20京大施環化第104号
令和3年1月6日

原子炉施設保安規定変更承認申請書

別添 京都大学複合原子力科学研究所原子炉施設保安規定変更比較表（該当箇所のみを記載、変更箇所は下線部）

別表第2の2 臨界装置に関する炉心配置その他の制限値 (第59条)

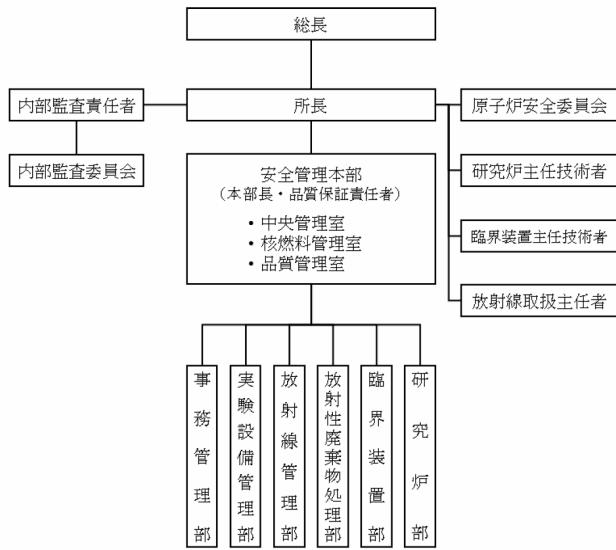
事項	制限値等
燃料集合体の装填位置	中心架台に1体以上の燃料集合体が装填されていること。ただし、炉心の余剰反応度が負の場合は除く
固体減速炉心の燃料集合体等の構成	燃料集合体、減速材及び反射材及びその他さや管は、さや管の上下に厚さ5cm以上の黒鉛若しくは金属が装填されていること。ただし、空さや管あるいは検出器等の挿入孔のある集合体等で設置できない場合は除く
固体減速炉心の炉心配置	炉心を囲む最低1層は黒鉛若しくは金属を装填したさや管で囲むこと。ただし、中性子発生装置のターゲット付近は除く
軽水減速炉心の炉心配置	<u>検出器を挿入するための挿入管は管の内部に水が流入した場合であっても炉心に反応度が加わらない場所に設置すること。</u>
照射物	<u>燃料体に貼り付ける又は軽水減速炉心の燃料板の間に挿入する照射物は使用しないこと。</u>

挿入管の設置場所制限追加

照射試料使用禁止

別図第1 保安活動及び品質マネジメントシステムに係る組織

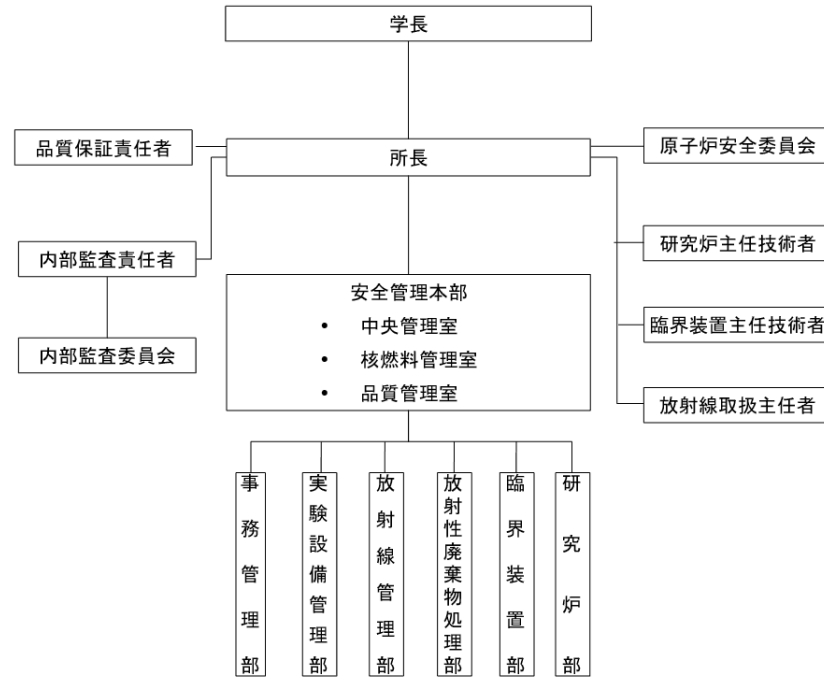
別図第1 保安活動及び品質保証に係る組織

記載の適
正化
